Mairie de MALIGNY

DDT de l'Yonne

Le 16 juillet 2026, le conseil municipal de Maligny a délibéré et voté à la majorité pour un avis défavorable au projet du PPRr tel que présenté actuellement.

Nous vous adressons la synthèse des observations que nous avons formulées sur le règlement et le plan de zonage. Nous souhaitons par conséquent voir les sujets évoqués évoluer avant toute adoption.

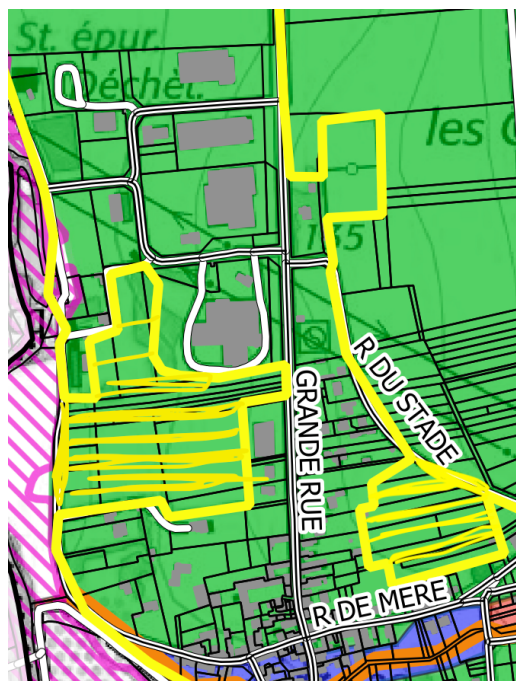
Sur ce sujet des clôtures et portails, il nous paraît incompréhensible de devoir appliquer la même règle dans chacune des zones du PPR sans qu'il y ait de gradation dans les prescriptions, d'autant que dans le PLU de la commune lors de la réalisation de mur de clôture, il est préconisé ceci :

Nous vous demandons donc de bien vouloir justifier les préconisations « identiques » du PPR que nous constatons sur l'ensemble des zones au sujet des clôtures. Il ne nous paraît vraiment pas judicieux d'avoir une partie basse ajourée sur les deux tiers de la surface située sous la cote de référence, d'autant que la présence de murs de clôtures pleins serait de nature à canaliser l'eau et protéger les habitations.

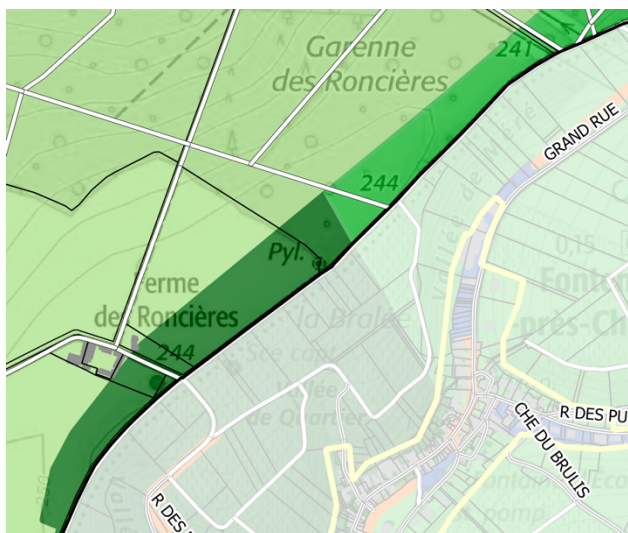
A. Ajustements prise en compte des zones urbaines et à urbaniser du PLU dans la zone urbaine du PPRr délimitée par le trait jaune.

Zones hachurées ci-contre à prendre dans la zone urbaine côté Ligny-le-Châtel

Zones hachurées ci-contre à prendre dans la zone urbaine côté Chablis et Chemin de la Montée (Projet d'OAP à venir)
